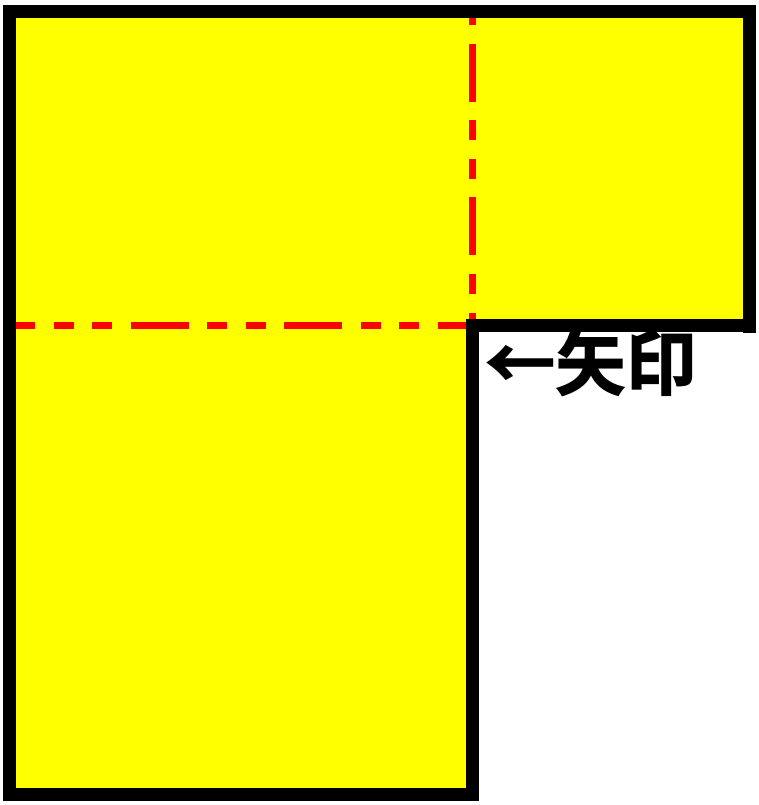
雁行してしまっている

‥ 構面通す為の梁を設けるべき？位置
